前期市场反馈：72LB 柜机在制冷一段时间后，内机面板表面会产生凝露水，具体如下图：

面板表面有较多凝露水

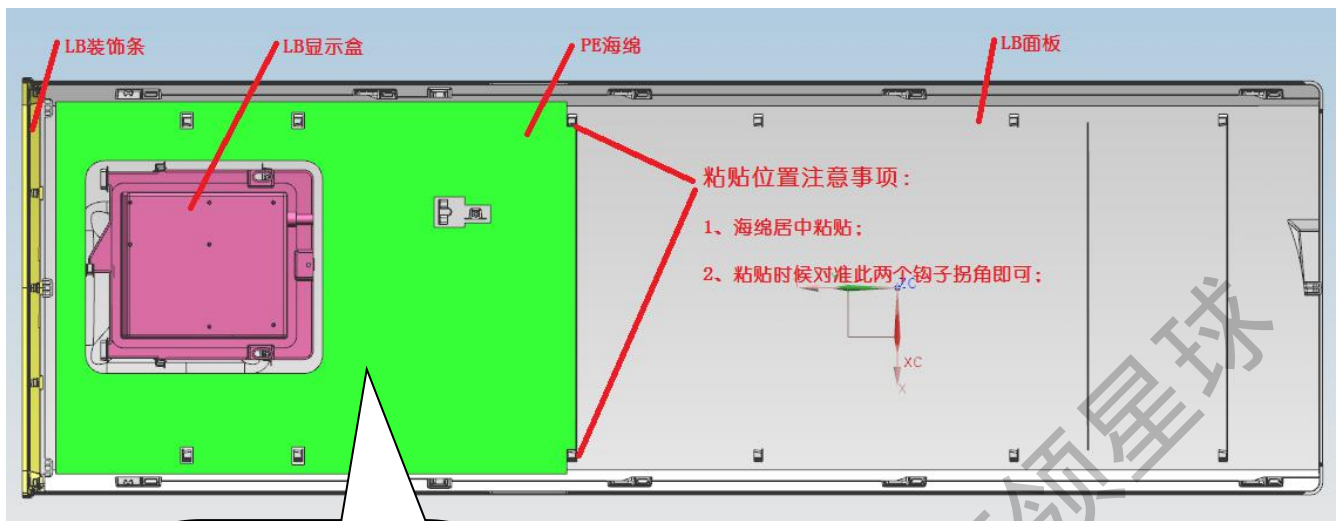
经分析，产生此现象的原因是在制冷过程中，出风框导风条向下打的角度太大，有冷风从面板与出风框接缝中漏入，从而导致面板凝露。解决办法是在面板上粘贴海绵，具体操作如下：

- 1、网点申领 202143301025 面板海绵 KFR-72L/BP3DN1Y-LB(2).3-2，
尺寸：559（长）*400（宽）*4（厚度），材质：PE
- 2、拆下面板并平放地面，面板表面朝下（面板表面请做好保护，避免刮花），在面板上部（即显示盒周边区域）按要求粘贴所申领的 202143301025 面板海绵，具体粘贴位置与注意事项如下所示：

202143301025 面板海绵粘贴位置。

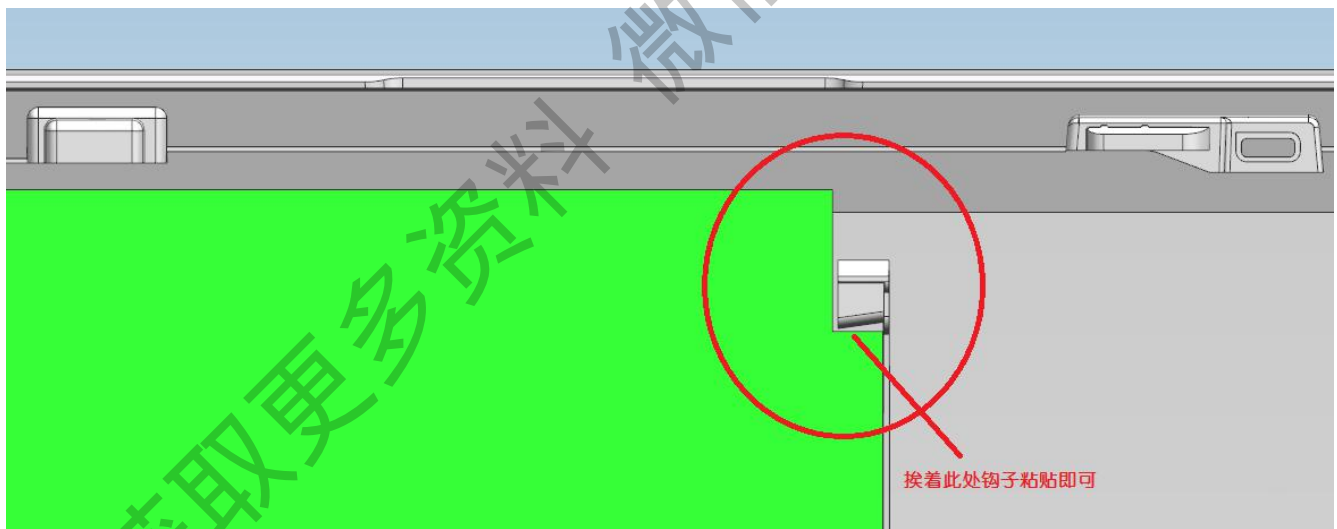
粘贴位置注意事项：

- 1、海绵居中粘贴；
- 2、粘贴时以下图所示的钩子为基准点开始粘贴；

- 3、粘贴时请注意显示盒、扣位要穿过海绵，不要贴上海绵，以免装回面板时扣不上。
